Дополнительная информация по доработке п/ф tcd027-02

Additional information for tcd027-02 mold adjustment

Mold #: tcd027-02 (АГИЕ 105.00.00.02-12 Фасад)

Рис. 3/Fig.3

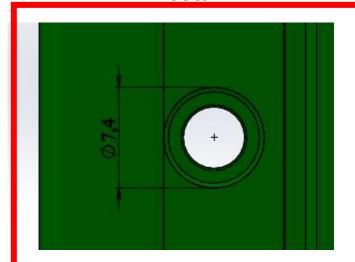
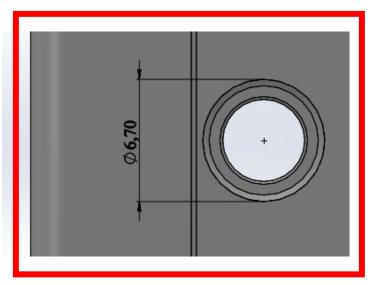
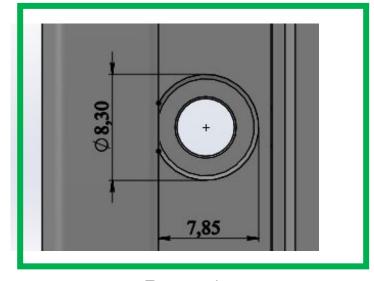
Конструкция элемента не соответствует модели. Необходимо доработать форму в соответствии с рисунком 3 (Design doesn't match CAD data. Mold design must be modified according Fig. 3).

Должно быть/Should be
